改善箇所説明図

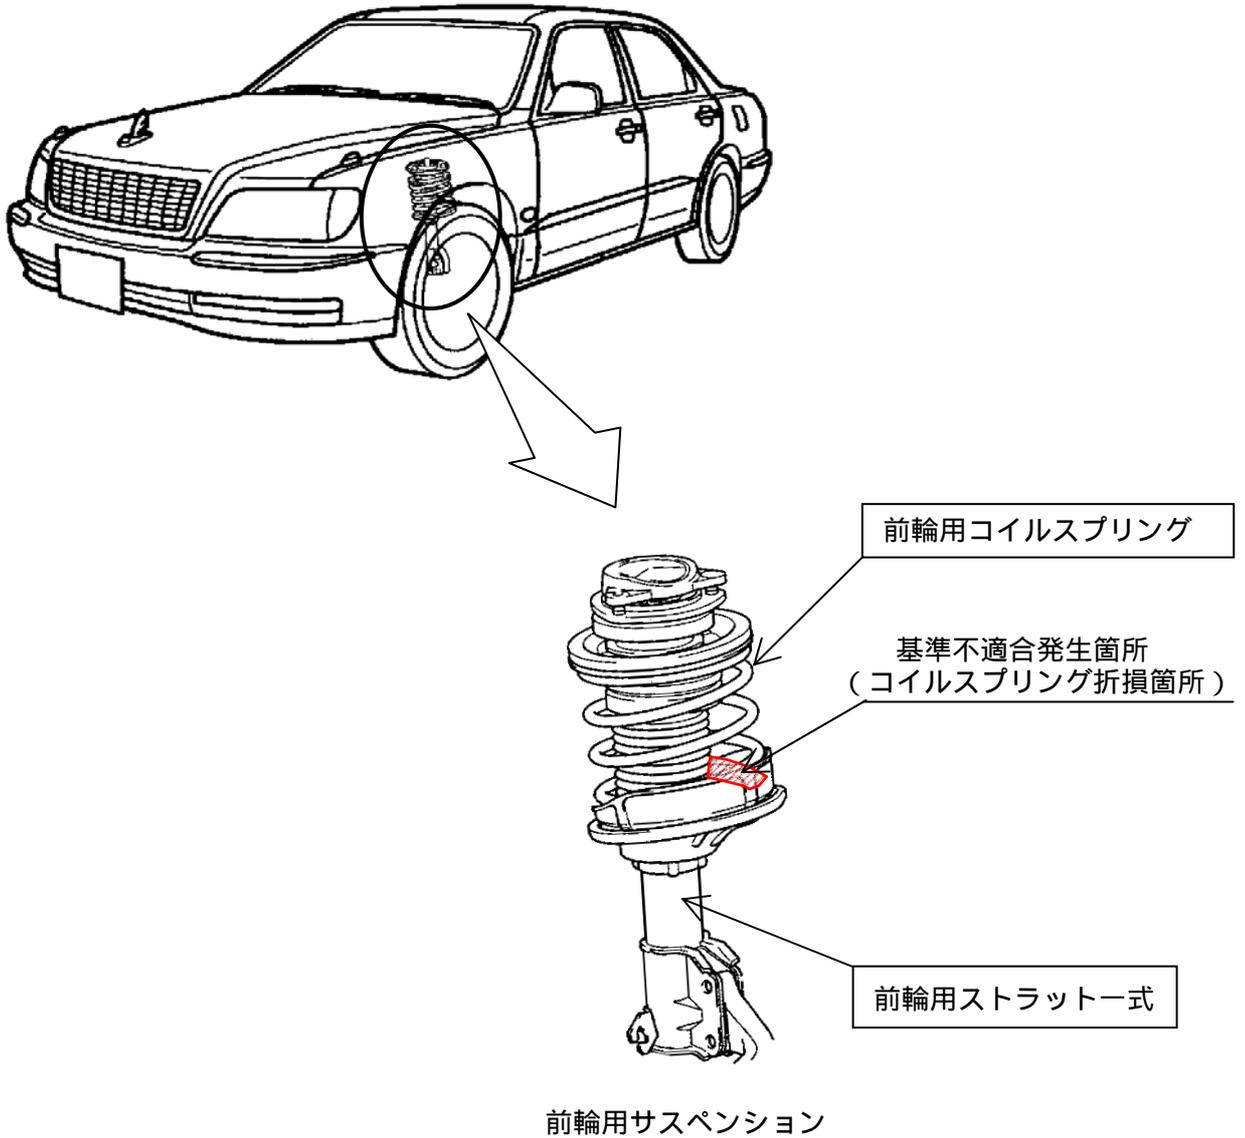
電子制御式サスペンション装着車において、前輪用コイルスプリングの形状が不適切なため、当該スプリングが線間で擦れた部分の塗膜が剥れて腐食することがある。そのため、そのまま使用を続けると、融雪剤等により腐食が進行してスプリングが折損し、最悪の場合、タイヤがパンクして走行不能となるおそれがある。

全車両、前輪用コイルスプリングまたはストラット一式を対策品と交換する。

識別：助手席前側ドアのロワーヒンジにあるドアヒンジ取付けボルト(下側) 頭部に白色または黄色ペイントを塗布する。
